改善箇所説明図

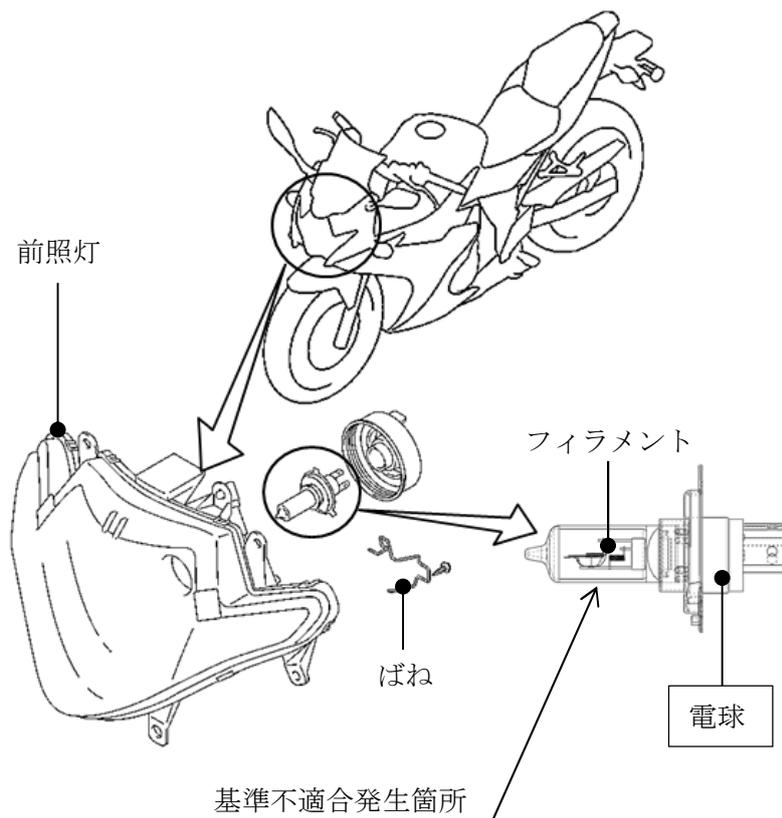
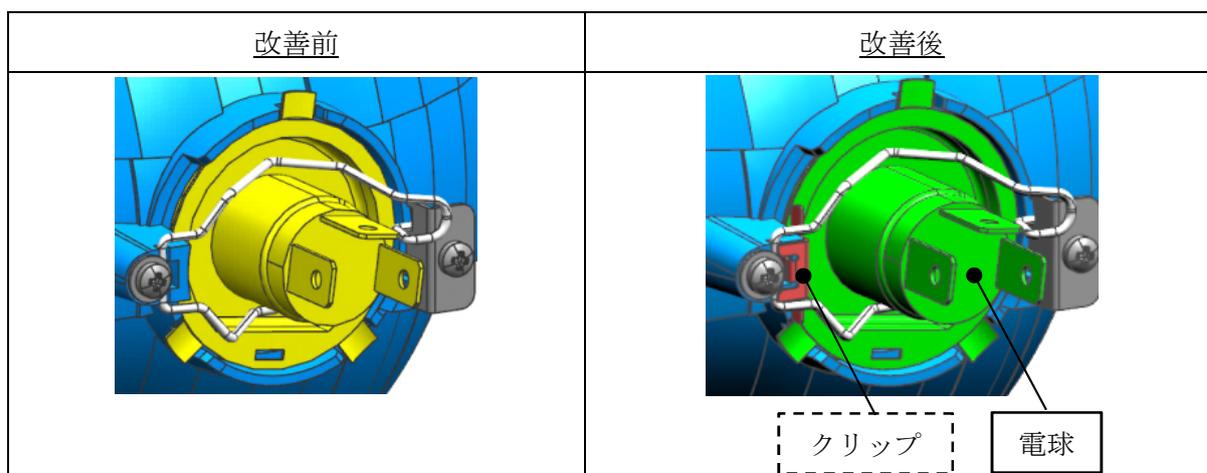
前照灯において、電球の選定が不適切なため、特定のエンジン回転数で共振が発生し、電球内部のフィラメントが上下に大きく振れることがある。そのため、そのまま使用を続けると、フィラメントが断線し前照灯が不灯となるおそれがある。

全車両、前照灯の電球を対策品に交換するとともに、電球交換時の不具合発生を防止するため、電球を押しえるばねの保持部へクリップを追加する。

注： は交換部品を示す。
 は追加部品を示す。
